**Avis de la Mission Régionale d'Autorité environnementale
de Bourgogne-Franche-Comté
sur le projet de centrale photovoltaïque au sol
sur la commune de Bondeval (25)**

N °BFC-2024-4390

Figure 3 : Implantation du projet par rapport aux périmètres de protection immédiate et rapprochée
(Source : étude d'impact page 84)

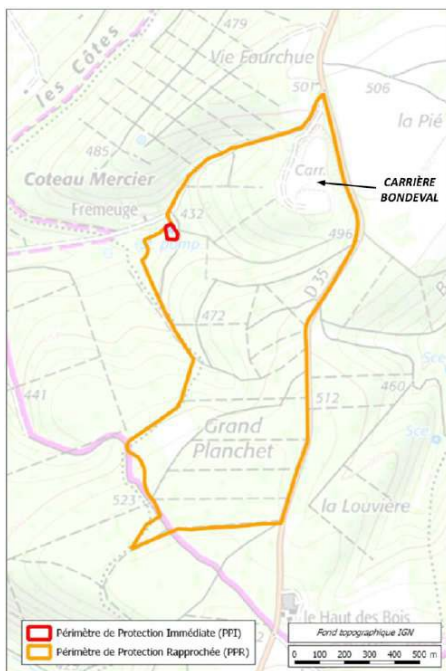
La Zip se situe intégralement dans le périmètre de protection rapprochée (PPR) de la source de Fremeuge (voir illustration ci-dessous), protégée par une déclaration d'utilité publique (DUP) et un arrêté préfectoral en date du 08 novembre 2018. En l'état, cette réglementation interdit le projet. Elle devra donc être modifiée la pour autoriser le projet, sous réserve d'aménagements non dommageables pour la qualité et la vulnérabilité de la ressource en eau, et de dispositions particulières pendant les travaux¹³. En outre, plusieurs traçages, réalisés en 1985 et 1998, ont démontré une connexion entre la carrière et la source de Fremeuge, avec une vitesse de circulation rapide¹⁴. Le captage de Fremeuge est ainsi très vulnérable à toute éventuelle pollution qui se produirait dans la carrière : l'enjeu est donc jugé fort.

Au regard des impacts potentiels sur les eaux souterraines et compte tenu de la sensibilité du contexte karstique (au sein du PPR du captage de la source de Fremeuge), la MRAe recommande de suivre avec la plus grande rigueur les préconisations émises par l'hydrogéologue agréé dans son rapport du 09/09/2022.
